HUS B

FASADRITNINGAR BEFINTLIGT OCH NYTT UTFÖRANDE

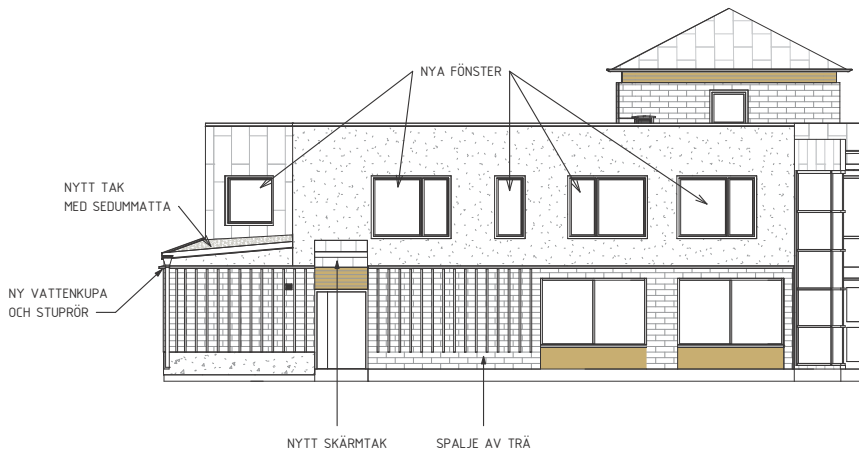
1. Hur ser befintlig fasadritning ut för hus B? Vi behöver kunna se att nya fönster oh fönstersättning följer befintlig gestaltungsidé.

FASAD MOT VÄSTER BEFINLTIGT

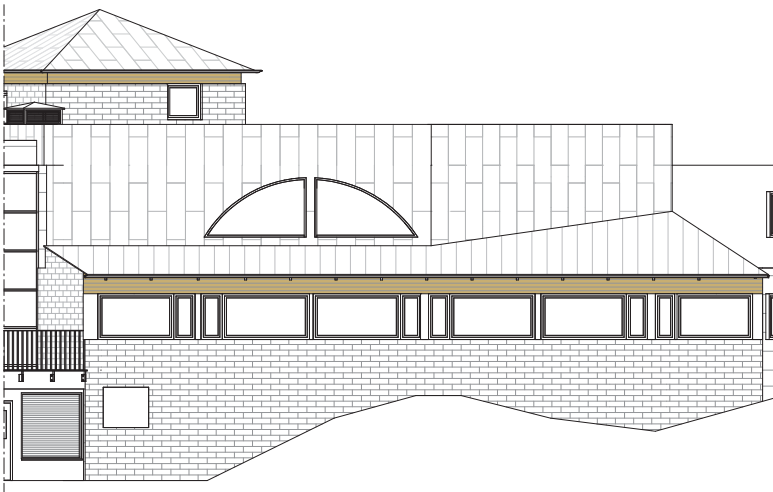
1. Hur ser befintlig fasadritning ut för hus B? Vi behöver kunna se att nya fönster oh fönstersättning följer befintlig gestaltungsidé.
